**Avis de la mission régionale d'autorité environnementale  
sur le projet de création d'un parc photovoltaïque au sol « Soleil  
Rouge » - commune de Montauban (Tarn-et-Garonne)  
Avis sur l'étude d'impact actualisée**

N°Saisine : 2023-11 860  
N°MRAe 2023APO74  
Avis émis le 06 juin 2023

Figure 3 : Plan de masse du projet modifié – orthophoto IGN- extrait de l'étude d'impact

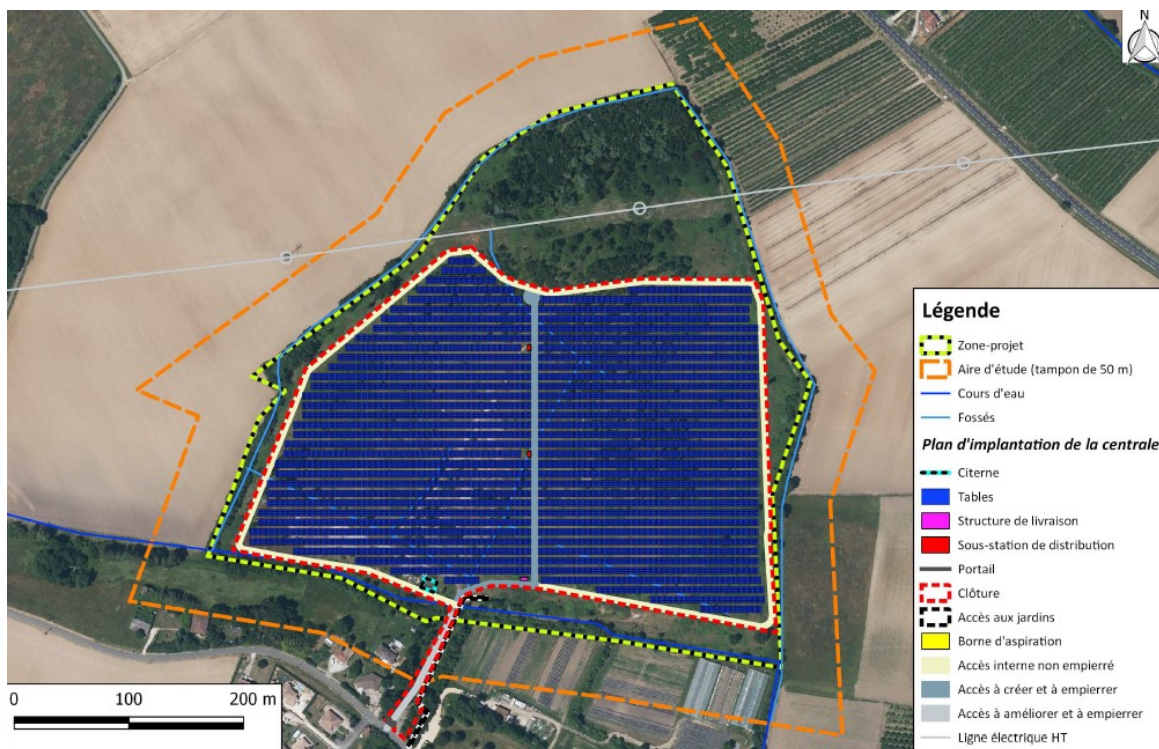
- Suppression du tas de gravats (déchets inertes s'étalant sur 5 000 m<sup>2</sup> de 2 à 4 mètres de hauteur) et ajout de structures photovoltaïques en lieu et place de ces gravats ;
- réduction de la distance inter-rang à 2,5 m entre les structures photovoltaïques;
- ajout d'une piste interne ;
- modification et réduction des postes de transformation (ex sous-stations de distribution) et réduction de la surface du poste de livraison (passage de 200 m<sup>2</sup> de surface plancher à 51 m<sup>2</sup>) ;
- relocalisation de la citerne incendie.

Ces modifications d'emprise d'implantation et l'évolution technologique des panneaux permet de faire passer la puissance crête installée de 9,73 MWC à 13,3 MWC.

Postérieurement à l'avis MRAe de 2021 des échanges avec la DREAL Occitanie et la Direction départementale des territoires (DDT) de Tarn-et-Garonne sont intervenus confirmant la nécessité de procéder à un enlèvement et une dépollution du tas de débris rocheux initialement évité. Une fois les déchets traités, la centrale solaire prendra place sur l'emplacement laissé vacant. L'enlèvement de ces déchets inertes vise à se conformer à l'article 2.1.1.1 alinéa 1 du règlement du plan de prévention des risques inondations (PPRI) qui prévoit d'éviter en zone rouge : « [...] tout remblai de quelque nature qu'ils soient ».

**La MRAe recommande de démontrer que les choix d'implantation finaux des équipements et des structures PV (qui s'écartent d'une partie des préconisations de la DDT) ne sont pas de nature à constituer une aggravation du risque inondation, notamment en constituant des embâcles.**
